木塙図面 (1)

修正が必要な配置図・平面図

利用者番号 w1001 工事件名 ○○様邸木塙工事

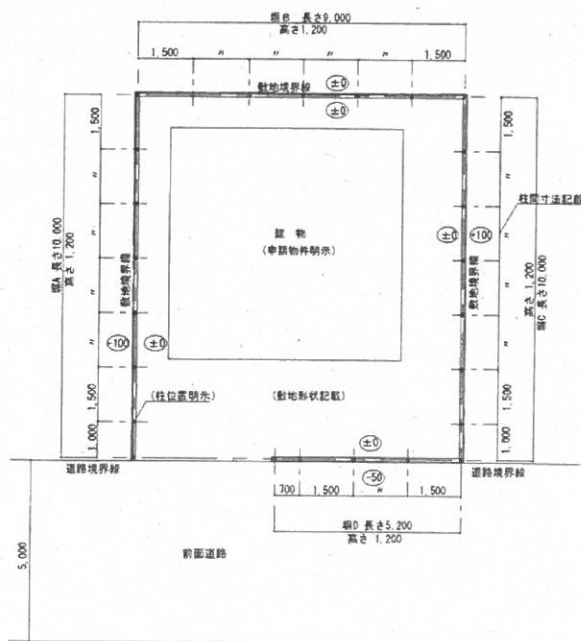
- ①建物の形状が記載されていない。(公募第5条対象となる施設にあたる)
- ②支柱位置が明示されていない。(公募第5条の材積と関係する)
- ③柱間隔の寸法線と柱本数が記載されていない。(同上)
- ④地盤面よりの高さの記載がない。(立面図、断面図との整合性)
- ⑤総延長の記載がない。(公募第5条のmあたりの材積と関係する)
- ⑥隣地との高低差の記載がない。(木塙の基礎の安全性の確認)

修正が必要な立面図・断面図

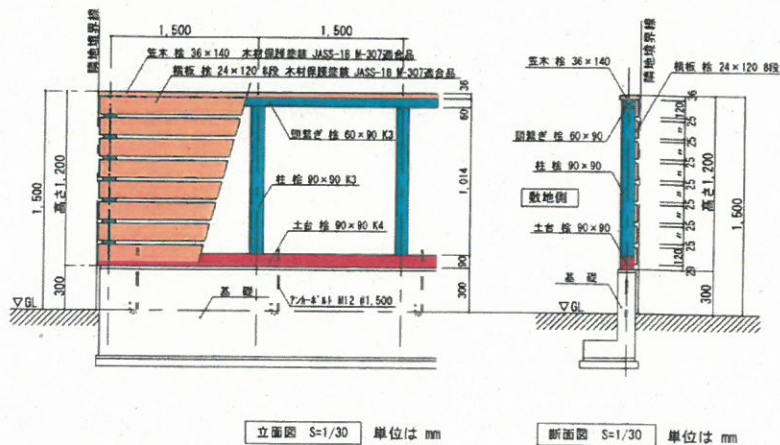
- ① 柱間隔の寸法線の記載がない
- ② 地盤面 (GL+) より笠木天端までの木塀の高さの記載がない
- ③ 地盤面より基礎の高さ+木部の寸法の記載がない
- ④ 木塀の材種、部材寸法の記載がない
- ⑤ 基礎の種類 (PC造・RC造・CB造) と木部の緊結 (アンカーボルト等) の図示がない
- ⑥ 木材の耐久性処理方法 (公券要領 別紙) の凡例と色付けがない
 - (1) 地盤又は基礎に接する部分・・・K4、K4相当の注入処理したもの、A01種認証材
 - (2) 強度保持上重要な部位 (土台がある場合の支柱、縦板を受ける胴縁等)・・・K3、K3相当の注入処理したもの、A02種認証材
 - (3) 強度負荷の少ない部位 (目隠し等の板材)・・・木材保護塗料 (JASS18M-307適合品等)、A0認証された屋外製品部材

※木塀の木部の高さのある施設には、斜材を取り付けた方が望ましい

修正が必要な平面図

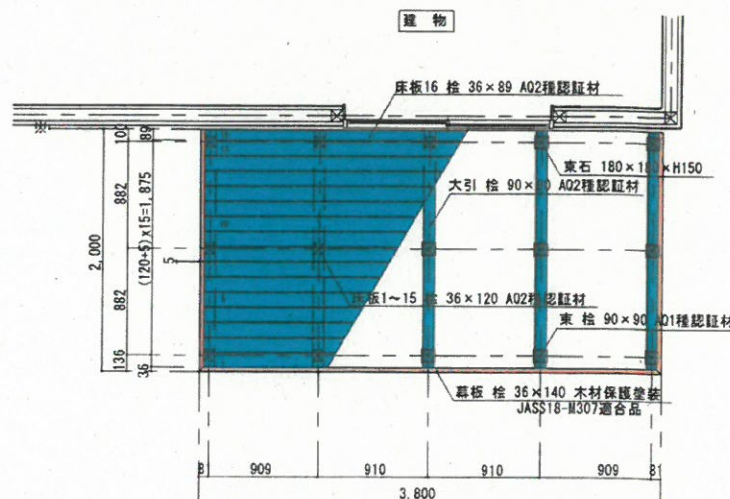
※配置図では可としますが、平面図では下記の事項を記載してください

- ①東石、大引の位置及び間隔の寸法記載をしてください(材積が拾えません)
- ②デッキ材全ての材種、部材各部材寸法の記載をしてください(同上)
- ③各部材の長さの記載をしてください(同上)
- ④木材の耐久性処理方法(公算要領 別紙)の凡例と色付けの記載をしてください
 - (1)地際又は基礎に接する部分(束等)・・・K4、K4相当の注入処理したもの、A01種認証材
 - (2)強度保持上重要な部位(大引・床板等)・・・K3、K3相当の注入処理したもの、A02種認証材
 - (3)強度負荷の少ない部位(幕板等)・・・木材保護塗料(JASS18M-307適合品等)、A0認証された屋外製品部材

修正が必要な立面図・断面図

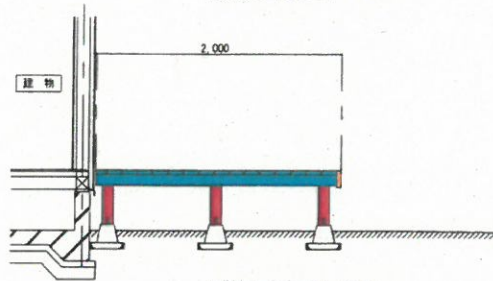
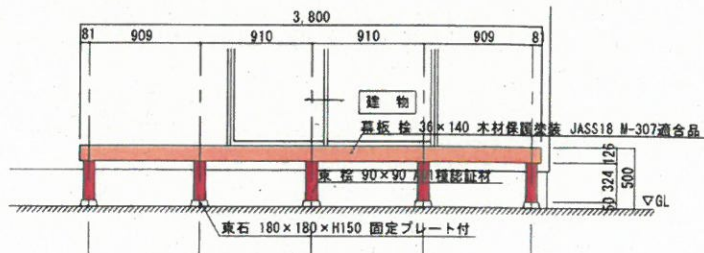
- ①東石、大引の位置及び間隔の寸法記載をしてください (材積が拾えません)
- ②デッキ材全ての材種、部材名部材寸法の記載をしてください (同上)
- ③各部材の長さの記載をしてください (同上)
- ④木材の耐久性処理方法 (公募要領 別紙) の凡例と色付けの記載をしてください
 - (1)地際又は基礎に接する部分 (東等)・・・K4、K4相当の注入処理したもの、A01種認証材
 - (2)強度保持上重要な部位 (大引・床板等)・・・K3、K3相当の注入処理したもの、A02種認証材
 - (3)強度負荷の少ない部位 (幕板等)・・・木材保護塗料 (JASS18M-307適合品等)、AQ認証された屋外製品部材
